**SUPPORTO TECNICO ALL'OSSERVATORIO AMBIENTALE  
PER LA COSTRUZIONE E L'ESERCIZIO DELLA  
"TANGENZIALE EST ESTERNA DI MILANO"**

**ISTRUTTORIA TECNICA**

**RUMORE**

Risultati Monitoraggio Corso d'opera

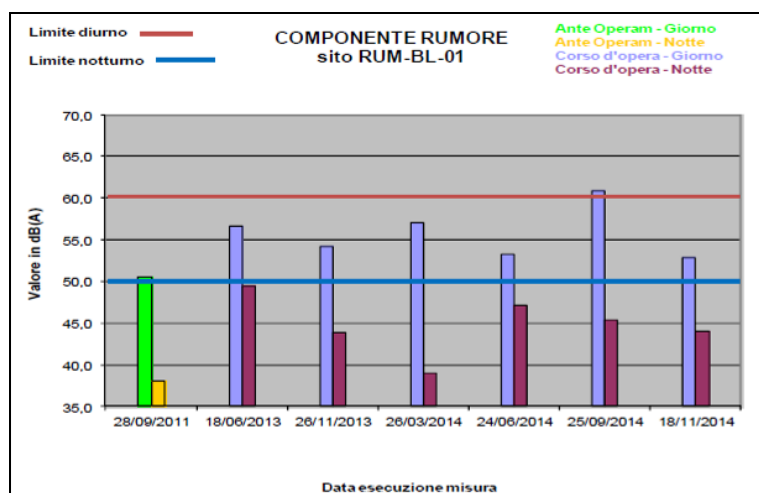
3. I risultati del monitoraggio evidenziano una situazione di criticità nel periodo diurno e notturno per il punto **RUM-AB-01** (Agrate Brianza) sul quale, ad oggi, sono state eseguite dieci misure di CO (vedi figura seguente, estratta dal Bollettino di CTE).

Per il semestre in oggetto si conferma un significativo incremento del rumore rispetto all'AO, incremento che ha comportato il superamento della soglia di attenzione in entrambe le campagne del parametro  $\Delta VIP_{diurno}$  e il superamento della soglia di intervento del parametro  $\Delta VIP_{notturno}$  in entrambe le campagne. Allo stesso tempo si è registrato un superamento dei limiti di zonizzazione nel periodo notturno pari a 2,8 dB e 1,9 dB rispettivamente nelle CO09 e CO10. Il comune ha rilasciato un'autorizzazione in deroga fino ad una classe superiore h 24 con validità fino al 08/07/15.

Si prende atto di quanto dichiarato da CTE a proposito dell'assenza di lavorazioni nel periodo notturno durante le campagne CO09 e CO10 e perciò le criticità evidenziate per tale periodo non sono attribuibili alle attività di cantiere della TEEM.

CTE ritiene che i superamenti registrati nel periodo notturno evidenziati anche nelle campagne precedenti, siano imputabili ai flussi di traffico veicolare continuo lungo l'autostrada A4 che rappresenta la sorgente di rumore principale. Per il periodo diurno, CTE non esclude un contributo del cantiere, pertanto il ricettore verrà tenuto monitorato con ulteriori rilievi.

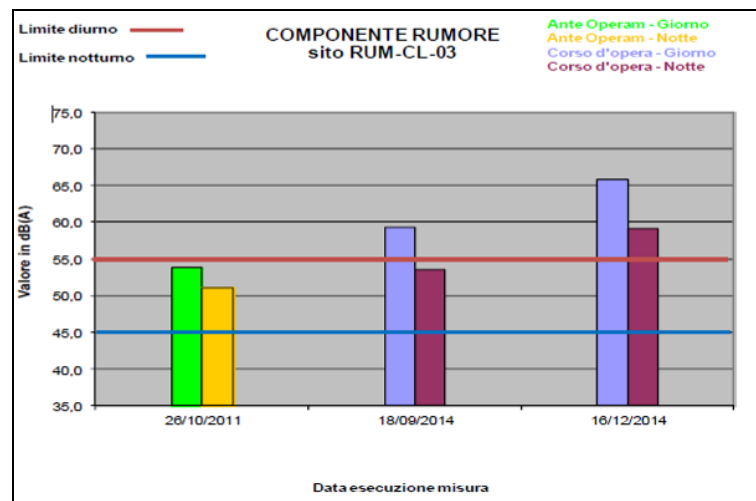
4. I risultati del monitoraggio evidenziano una situazione di criticità nel periodo diurno nel terzo trimestre 2014 (CO09) per il punto **RUM-BL-01** (Bellinzago Lombardo) sul quale, ad oggi, sono state eseguite sei misure di CO (vedi figura seguente, estratta dal Bollettino di CTE). Nel 3° trimestre 2014 si osserva un incremento del rumore rispetto all'AO che ha comportato il superamento della soglia di intervento del parametro  $\Delta VIP_{diurno}$ . Allo stesso tempo si è registrato un superamento dei limiti di zonizzazione pari a 0,8 dB nel periodo diurno della CO09. Il comune ha rilasciato un'autorizzazione in deroga fino a 70 dB per il periodo diurno con validità fino al 30/07/15.

A seguito dei superamenti sono state inviate le segnalazioni di anomalia, in cui sono descritte le seguenti attività di cantiere durante la CO09 nel periodo diurno: passaggio mezzi d'opera (camion, botti, veicoli leggeri, gru, manitou) lungo la nuova viabilità di servizio e nell'area di cantiere, per la movimentazione dei materiali inerti e per la realizzazione e riprofilatura delle rampe del sovrappasso della galleria Martesana. Cantiere prospiciente il ricettore non attivo nel periodo notturno.

CTE ritiene che le fasi lavorative attualmente presenti prospicienti il ricettore determinano un contributo significativo al clima acustico dell'area. Il ricettore verrà quindi monitorato.

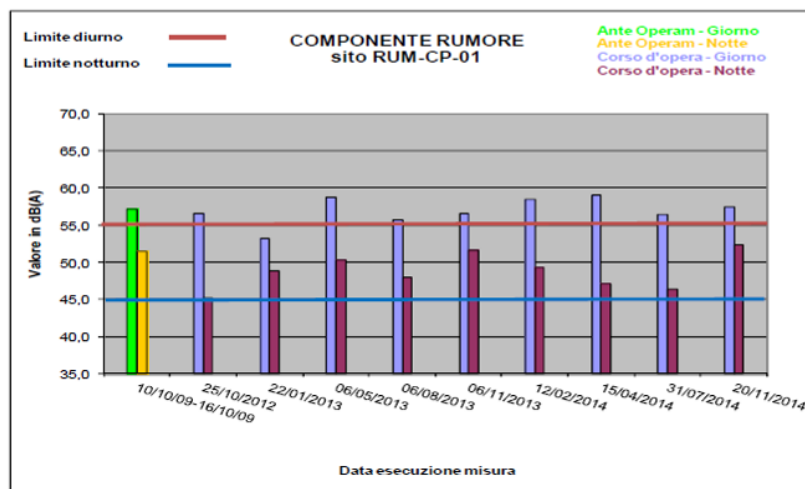
5. I risultati del monitoraggio evidenziano una situazione di criticità nel periodo diurno e notturno per il punto **RUM-CL-03** (Cerro al Lambro) sul quale, ad oggi, sono state eseguite due misure di CO (vedi figura seguente, estratta dal Bollettino di CTE). Per il semestre in oggetto si conferma un incremento del rumore rispetto all'AO, che ha comportato il superamento della soglia di intervento in entrambe le campagne del parametro  $\Delta VIP_{diurno}$  e il superamento della soglia di attenzione del parametro  $\Delta VIP_{notturno}$  nella CO10. Allo

stesso tempo si è registrato un superamento dei limiti di zonizzazione in entrambe le campagne sia nel periodo diurno pari a 4,3 dB (CO09) e 10,8 dB (CO10) che nel periodo notturno pari a 8,6 dB (CO09) e 14,1 dB (CO10). Per il periodo notturno già in fase di AO si registrava il superamento dei limiti di zonizzazione.

Si prende atto di quanto affermato nella relazione e cioè che la causa dell'anomalia in periodo diurno oggetto sia potenzialmente da attribuire alle attività agricole all'interno della cascina.

Si chiede che vengano meglio esplicitate le motivazioni che portano ad escludere il contributo di TEEM alla criticità evidenziata dalla monitoraggio.

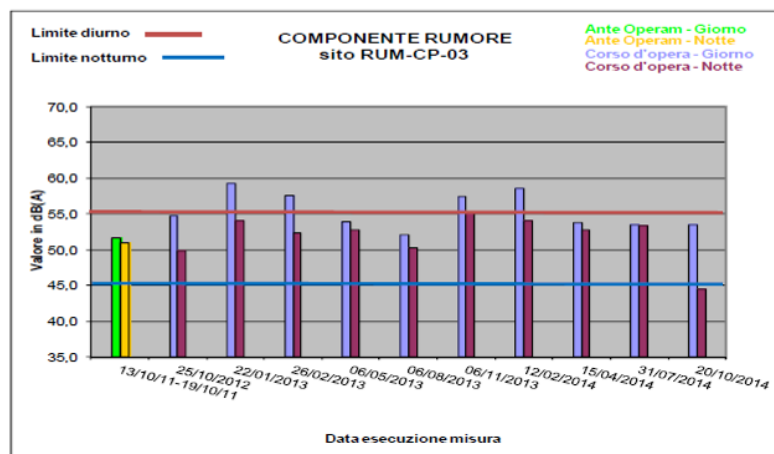
8. I risultati del monitoraggio evidenziano il superamento del limite di zonizzazione nel periodo notturno pari a 8,3 dB nella CO09 per il punto **RUM-CP-03** (Caponago) sul quale, ad oggi, sono state eseguite dieci misure di CO (vedi figura seguente, estratta dal Bollettino di CTE). Nel semestre considerato si registra inoltre il superamento della soglia di attenzione del parametro  $\Delta VIP_{notturno}$  nella CO09.

A seguito dei superamenti è stata inviata la segnalazione di anomalia, in cui viene descritta la seguente attività di cantiere: passaggio di mezzi cantiere (camion, pala cingolata, botti, escavatori e veicoli leggeri) inerenti la movimentazione dei materiali inerti, la posa delle opere di fondazione e l'esecuzione dei micropali per la realizzazione delle rampe di interconnessione del tracciato TEEM con quello autostradale dell'A4.

CTE ritiene che la sorgente principale di rumore sia costituita dai transiti veicolari lungo il tracciato autostradale dell'A4, a cui si associano componenti dovute alle lavorazioni attualmente presenti nell'area di cantiere prospiciente il ricettore, quali il passaggio di mezzi cantiere (camion, pala cingolata, rullo, veicoli leggeri) inerenti la movimentazione dei materiali inerti, la posa delle opere di fondazione ed esecuzione dei micropali per la realizzazione delle rampe di interconnessione del tracciato TEEM con quello autostradale.

I superamenti evidenziati nella campagna CO09 non sono più presenti nel successivo monitoraggio CO10 i cui risultati dimostrano il rientro della criticità.

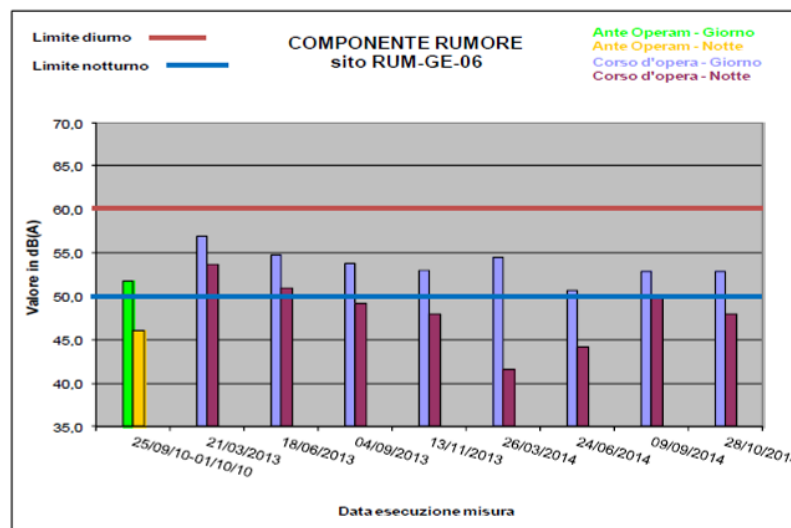
10. I risultati del monitoraggio evidenziano una situazione di criticità nel periodo diurno e notturno per il punto **RUM-GE-05** (Gessate) sul quale, ad oggi, sono state eseguite sette misure di CO. Durante la campagna CO09 si osserva il superamento del limite di zonizzazione nel periodo notturno pari a 6,7 dB, il superamento della soglia di intervento dei parametri  $\Delta VIP_{notturno}$  e  $\Delta VIP_{diurno}$  e nella campagna CO10 il superamento della soglia di intervento del parametro  $\Delta VIP_{diurno}$ .

Data la criticità emersa, in accordo con il ST il 20/10/2014 è stata eseguita un'ulteriore misura integrativa di breve periodo per la verifica del livello differenziale in ambiente abitativo. Come previsto dalla normativa (DM 16/03/1998) le misure sono state eseguite all'interno dell'abitazione sia nelle condizioni di finestra aperta (FA) che di finestra chiusa (FC) nel periodo

diurno. Durante l'esecuzione del rilievo erano in corso delle lavorazioni presso un cumulo adiacente il ricettore in posizione laterale all'abitato.

Successivamente in data 23/10/2014 (nella relazione di CTE si riporta la data errata del 23/11/2014), presso il ricettore, è stato svolto un ulteriore sopralluogo di verifica con il ST che ha richiesto di approntare delle mitigazioni al fine di attenuare l'impatto acustico.

L'impresa ha successivamente comunicato che "le attività in essere nei giorni in cui è stata svolta la misura sono terminate e che non sono presenti mezzi e attività di movimentazione terre nell'area interessata". CTE dichiara che qualora tali attività dovessero riprendere, verrà preliminarmente predisposta idonea misura di mitigazione acustica. L'Alta Sorveglianza ha richiesto al Contraente Generale e alla DL di dare evidenza di come e in quali tempi l'impresa intenderà procedere alla messa in opera di mitigazioni indirette, volte a mitigare i livelli di rumore immessi al ricettore.

L'OA in data 11/12/2014 ha preso atto della disponibilità di CTE di realizzare un'eventuale adeguata protezione al recettore nel caso in cui la criticità si dovesse ripetere, inoltre CTE ha rassicurato l'OA che terrà la situazione sotto controllo eseguendo monitoraggi periodici il recettore monitorare periodicamente la situazione.

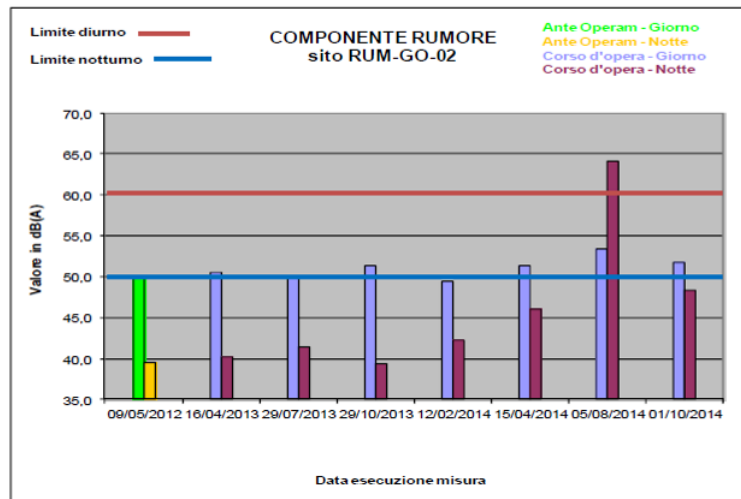
11. I risultati del monitoraggio evidenziano una situazione di criticità nel periodo notturno per il punto **RUM-GE-06** (Gessate) sul quale, ad oggi, sono state eseguite otto misure di CO (vedi figura seguente, estratta dal Bollettino di CTE). Durante la campagna CO09 si osserva il superamento il superamento della soglia di attenzione del parametro  $\Delta VIP_{notturno}$ .

CTE dichiara che non si riscontrano attività notturne presso il ricettore in oggetto, le cause dell'anomalia possono essere ricercate in attività di natura antropica non attribuibili al cantiere TEEM. Il ricettore verrà monitorato.

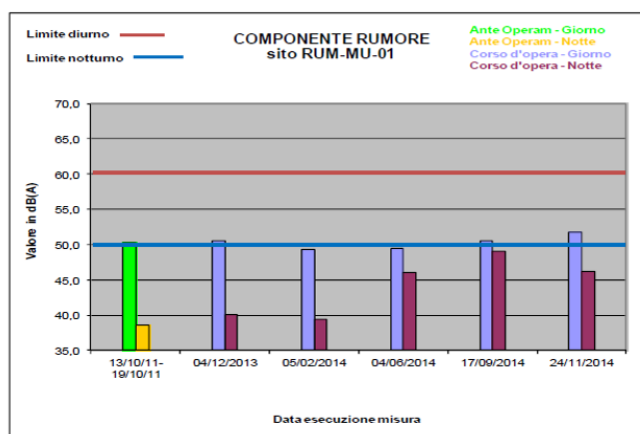
- I risultati del monitoraggio evidenziano una situazione di criticità nel periodo diurno e notturno per il punto **RUM-ML-04** (Melzo) sul quale, ad oggi, sono state eseguite nove misure di CO (vedi figura seguente, estratta dal Bollettino di CTE). Per il semestre in oggetto si osserva un incremento del rumore rispetto all'AO che determina il superamento dei limiti di zona diurno in entrambe le campagne e notturno nel monitoraggio CO09; si registra, inoltre, il superamento della soglia di intervento dei parametri  $\Delta VIP_{diurno}$  nelle campagne CO09 e CO10 e  $\Delta VIP_{notturno}$  nella campagna CO09 ed il superamento della soglia di attenzione del parametro  $\Delta VIP_{notturno}$  nella campagna CO10.

Data l'intensa attività nel cantiere industriale CI02, in affaccio al ricettore, è stata effettuata il 27/10/2014 una misura integrativa di breve periodo per la verifica del livello differenziale in ambiente abitativo.

Come previsto dalla normativa (DM 16/03/1998) le misure, sono state eseguite all'interno dell'abitazione sia nelle condizioni di finestra aperta (FA) che di finestra chiusa (FC) nel periodo diurno.

Si prende atto di quanto dichiarato da CTE a proposito dell'assenza di lavorazioni nel periodo notturno e che perciò le criticità evidenziate nel periodo notturno non sono attribuibili alle lavorazioni TEEM. CTE dichiara inoltre che il maggiore contributo per l'incremento dei livelli sonori nei periodi diurni e notturni rispetto alle misure precedenti, è attribuibile all'apertura della tratta ARCOTEEM al traffico.

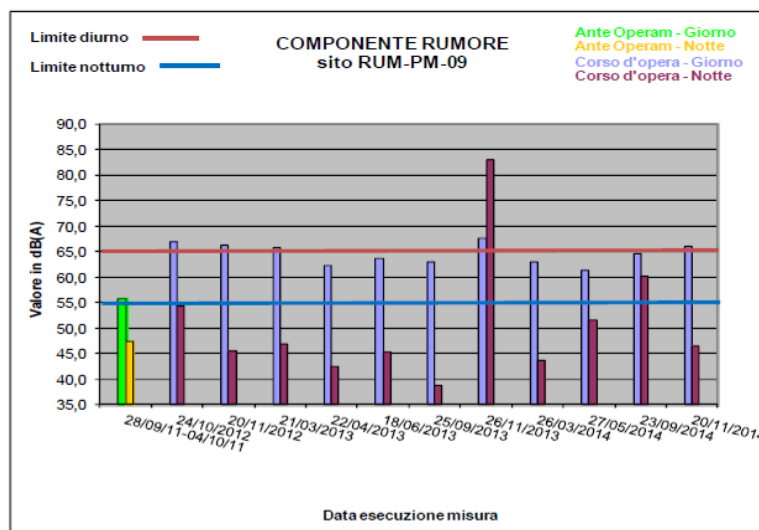
14. I risultati del monitoraggio evidenziano una situazione di criticità nel periodo notturno per il punto **RUM-MU-01** (Mulazzano) sul quale, ad oggi, sono state eseguite cinque misure di CO (vedi figura seguente, estratta dal Bollettino di CTE). Per il semestre in oggetto si osserva un incremento del rumore rispetto all'AO che determina il superamento della soglia di intervento del parametro  $\Delta VIP_{notturno}$  nella campagna CO09.

Dalla relazione non si evince con chiarezza la presenza o meno di attività di cantiere in periodo notturno: il superamento della soglia di intervento per il parametro  $\Delta VIP_{notturno}$  è imputata a componenti antropiche provenienti dalle aree circostanti. Tuttavia questa affermazione non è ulteriormente motivata così come non sono spiegate le ragioni che porterebbero ad escludere il contributo di TEEM alla criticità registrata.
